## Análise da Consulta Pública sobre controle de emissões de gases de efeito estufa por veículos automotores novos

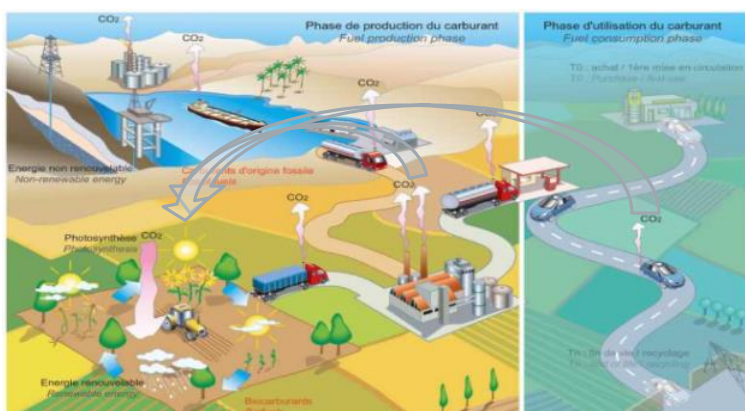
A figura acima precisa ser complementada com os valores referentes a outros combustíveis tais como Diesel e Biodiesel.
